改善箇所説明図

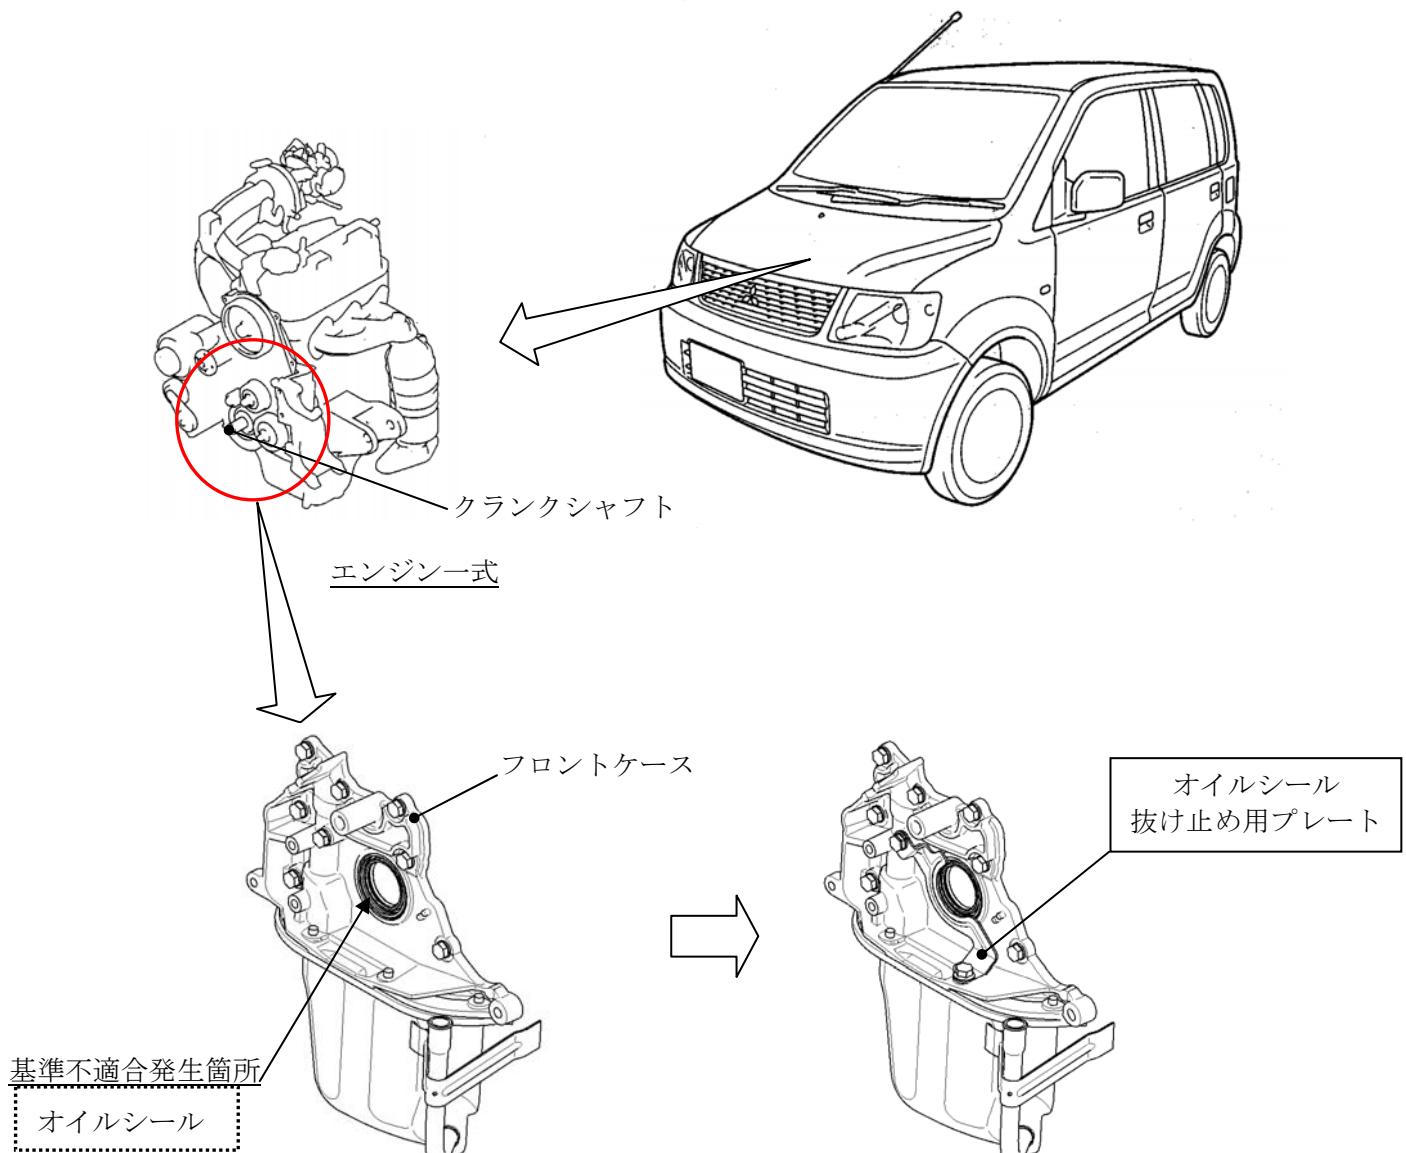
エンジンフロントケースに装着しているクランクシャフトオイルシールにおいて、フロントケースの加工ばらつき、およびオイルシール圧入量ばらつき等の複合要因により、当該オイルシールの保持力が低下しているものがある。そのため、当該オイルシールが抜け出しエンジンオイルが徐々に漏れ、油圧警告灯が点灯し、そのままの状態で使用を続けると、エンジン内部部品が焼付き、走行不能となるおそれがある。

全車両、当該オイルシール取付部を点検し、オイル漏れが無い場合は、フロントケースにオイルシール抜け止め用プレートを追加装着する。なお、オイル漏れがある場合は、オイルシールを新品に交換とともに、フロントケースに抜け止め用プレートを追加装着する。
